女川原子力発電所保安規定審査資料	
資料番号	保-0007
提出年月日	2022年9月28日

## 女川原子力発電所2号炉

### 新規制基準保安規定変更に伴う 第2編（廃止措置段階）の変更について

東北電力株式会社

表 1 実用炉規則及び保安規定審査基準（廃止措置）の要求事項に対する保安規定第 2 編の記載内容

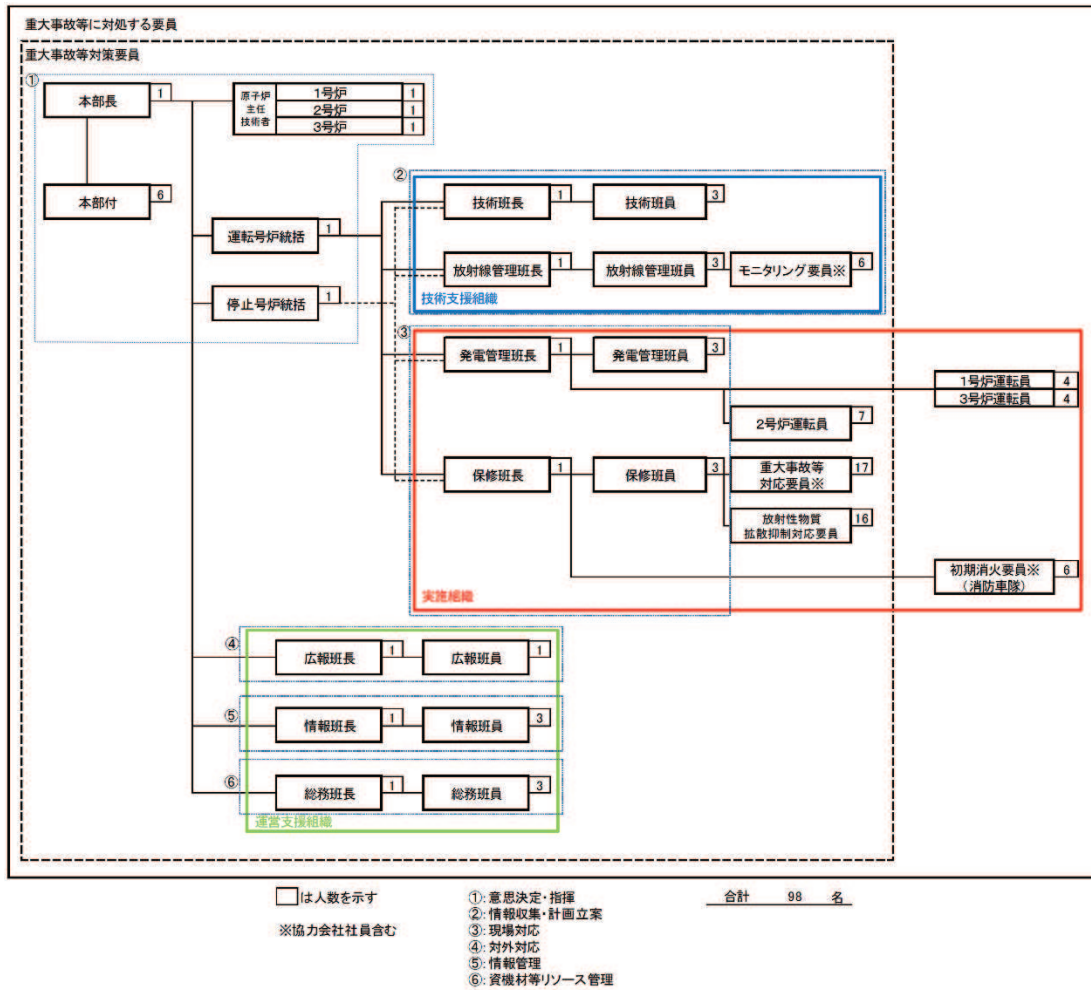
【説明事項】第212条（原子炉施設の運転員の確保）の変更について

保安規定上、2号炉及び3号炉の運転員の要員については、第1編の第12条（運転員等の確保）にて変更を実施するが、1号炉の運転員については、第2編の第212条（原子炉施設の運転員の確保）にて変更が必要となる。

保安規定第2編の記載内容は、実用炉規則第92条第3項第8号及び保安規定審査基準（廃止措置）の要求事項に適合することを表1のとおり確認した。

変更前	変更後
<p>(原子炉施設の運転員の確保)</p> <p>第212条 発電管理課長は、原子炉施設の運転に必要な知識を有する者を確保する。なお、原子炉施設の運転に必要な知識を有する者とは、原子炉施設の運転に関する実務の研修を受けた者をいう。</p> <p>2. 発電管理課長は、原子炉施設の運転にあたって第1項で定める者の中から、<u>2名</u>以上をそろえ、5班以上編成した上で交替勤務を行わせる。なお、特別な事情がある場合を除き、運転員は連続して24時間を超える勤務を行ってはならない。また、<u>2名</u>以上のうち、1名は発電課長とする。</p> <p>3. (略)</p>	<p>(原子炉施設の運転員の確保)</p> <p>第212条 発電管理課長は、原子炉施設の運転に必要な知識を有する者を確保する。なお、原子炉施設の運転に必要な知識を有する者とは、原子炉施設の運転に関する実務の研修を受けた者をいう。</p> <p>2. 発電管理課長は、原子炉施設の運転にあたって第1項で定める者の中から、<u>4名</u>以上をそろえ、5班以上編成した上で交替勤務を行わせる。なお、特別な事情がある場合を除き、運転員は連続して24時間を超える勤務を行ってはならない。また、<u>4名</u>以上のうち、1名は発電課長とする。</p> <p>3. (略)</p>
